『特定原子力施設の指定に際し東京電力株式会社福島第一原子力発電所に対して求める措置を講ずべき事項』 該当項目の整理表 (案件：放射性物質分析・研究施設第2棟)

第 2 棟の臨界防止に係る使用許可基準規則の適合性

燃料デブリ等フローについて

図 2.15.1.1-2 燃料デブリ等フロー (2/2)

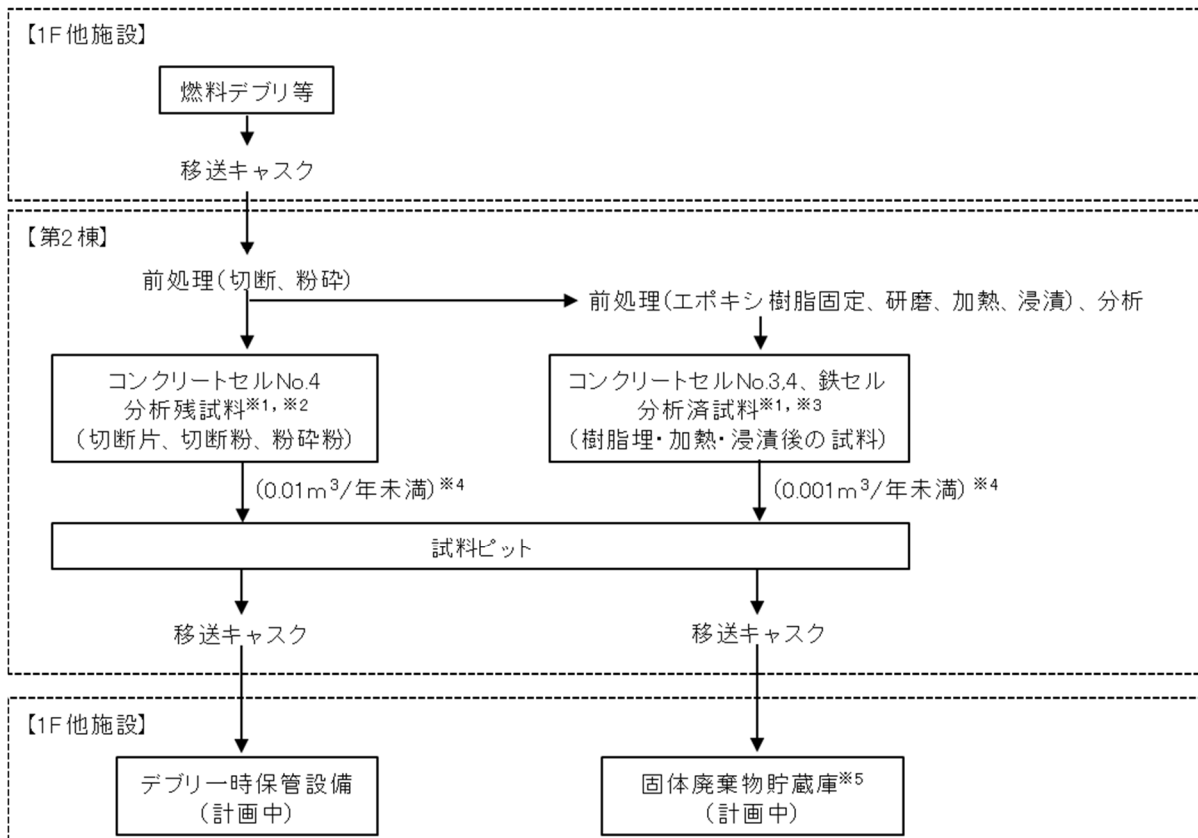
番号	審査項目	指摘内容	指摘日	事業者回答	回答日	状況	指摘手段	備考
155	固体廃棄物	分析済試料(樹脂埋・加熱・浸漬後の試料)と切断刃を除染する資材等はいずれも核燃料物質を含み、搬送先が固体廃棄物貯蔵庫であるにもかかわらず、分析済試料は「試料」、除染資材等は「固体廃棄物」として区別している理由を説明すること。	2021/4/15	補足説明資料2.15.1.1-2頁(図2.15.1.1-2)に「試料」の分類内容を記載した。また、補足説明資料2.8-3頁((2)① v 項)に分類内容を追記し区別理由を記載した。				・2021/6/9まとめ資料P.74に記載あり
追-45	被ばく管理	セル等の内部に設置する分析装置等について、どこにどの装置を設置するのか、一時的な設置か恒常的な設置なのか、また当該装置の定期的なメンテナンスや故障時の対応方法について具体的に説明すること。		補足説明資料2.15.1.1-13頁(図2.15.1.1-20)から2.15.1.1-14頁(図2.15.1.1-22)に装置等の配置例を記載した。 また、補足説明資料2.15.1.1-13頁に、メンテナンスや故障時の対応について記載した。				
追-46	被ばく管理	分析装置等のメンテナンスやセル内の養生等でコンクリートセルの内部に作業が入ることが想定される場合には、当該作業者の汚染や被ばくへの対策について説明すること。		補足説明資料2.15.1.1-12頁にセル内に作業者が立ち入る際の汚染防止や被ばく防止について記載した。				
追-57	基本仕様	2.48.2.1.1(1)コンクリートセルにおいて、No.2及びNo.4セルの天井ポートの使用目的について説明すること。		補足説明資料2.15.1.1-6頁(図2.15.1.1-9)にコンクリートセルNo2及びNo.4における天井ポートの使用目的を記載した。

図 2.15.1.1-8 コンクリートセル No1 への搬入

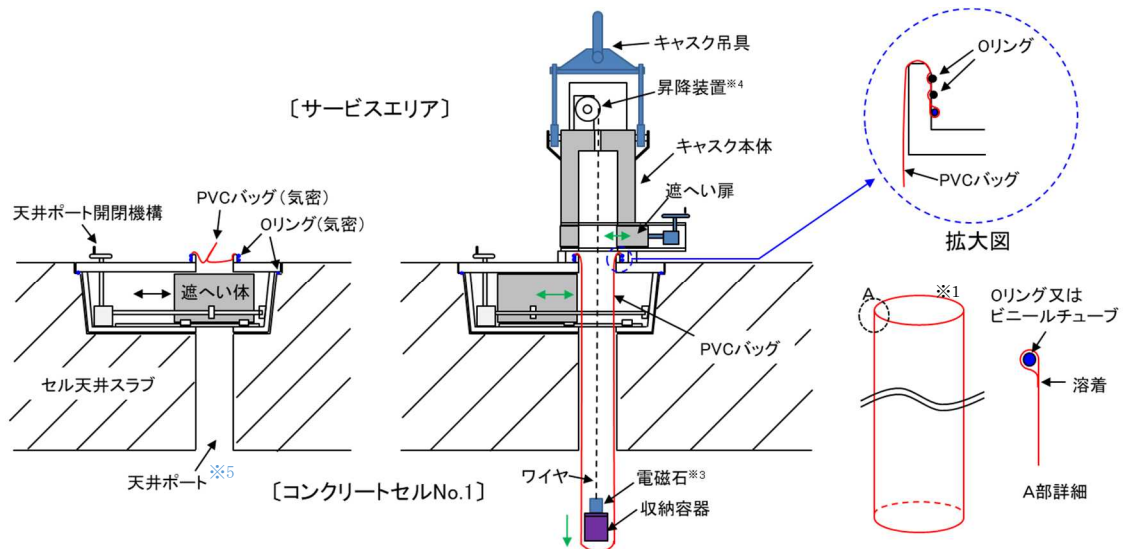
30	全体	トップローディング方式及びサイドローディング方式の双方について、コンクリートセルへの容器搬入機構の詳細を説明すること。また、両方式について、供用中の他施設における実用例を示すこと。	2020/6/24	補足説明資料2.15.1.1-6頁(図2.15.1.1-8)から2.15.1.1-8頁(図2.15.1.1-12)にて、トップローディング方式及びサイドローディング方式の双方について、コンクリートセルへの容器搬入機構の詳細を記載した。トップローディング方式についてはJAEA茨城地区において、照射済燃料集合体等の移送に使用していること、サイドローディング方式についてはJAEA茨城地区(東海)において、燃料棒切断等により作成した試料の移送に使用していることを記載した。				・2021/6/9まとめ資料P.80-84に双方の方式に関する説明あり ・他施設の実用例は「JAEA大洗地区、照射済燃料集合体」、「JAEA茨城地区(東海)において燃料棒切断等により作成した試料」との簡単な記載あり
45	全体	トップローディング方式によるコンクリートセル内へのキャスク搬入について、PVCバッグの溶着・切り離しを含め、収納容器からの容器取り出しに至るまでの一連の流れを説明すること。	2020/6/30	補足説明資料2.15.1.1-6頁(図2.15.1.1-9)から2.15.1.1-7頁にて、セル内搬入、PVCバッグ溶着・切り離し及び燃料デブリの一連の流れを記載した。				・2021/6/9まとめ資料P.79-83に記載あり
115	全体	分析残試料や分析済試料がどのような性質を持ち、それにより取扱いがどう異なるのか明確に説明すること。	2020/10/29	補足説明資料2.15.1.1-2頁(図2.15.1.1-2)に分析残試料と分析済試料の取り扱いフローを記載した。				・ 特に記載なし
追-1	全体	コンクリートセル及び鉄セル内で燃料デブリが散逸したときの対応(回収方法、除染等)について説明すること。		補足説明資料2.15.1.1-19頁(6.分析残試料等の扱いについて)に、コンクリートセル及び鉄セル内で燃料デブリ等が散逸した場合の対応を記載した。 具体的には、ピンセット又は刷毛にて回収し、その後、濡れウエス等で拭き取る、セル内の床面及び壁面は、汚染防止のためシート等で養生することを想定している旨記載した。

図2.15.2.2-8 中性子実効増倍率0.95となるPuの重量（燃料濃度差がある場合）

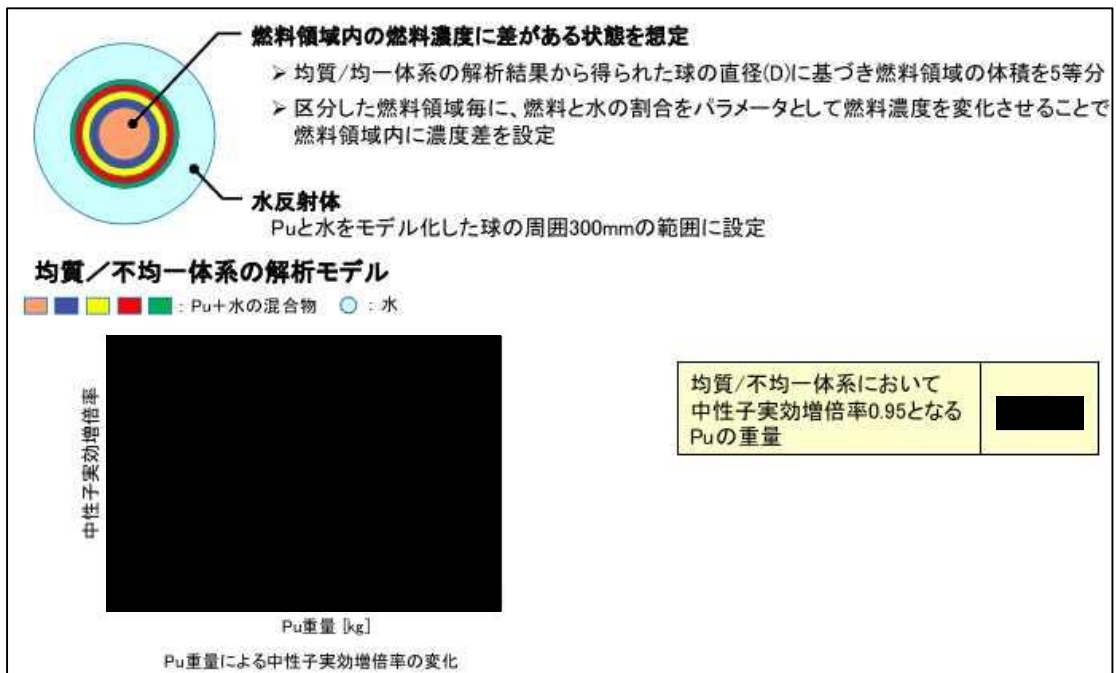
- ・解析モデルについて、燃料の濃度分布に差がある場合等の影響についてコメントを受領
- ・燃料の濃度分布に差がある場合等の影響として、中性子実効増倍率は増加するが、その影響は ^{241}Am を ^{241}Pu に加えている保守的な燃料組成で得られる裕度に対し小さいことを説明
- ・変更認可申請（令和 3 年 1 月 8 日申請）の臨界安全評価では、燃料の濃度分布に差がある場合等の不均一効果が考慮されていないため、これを考慮した解析が必要とのコメントを受領
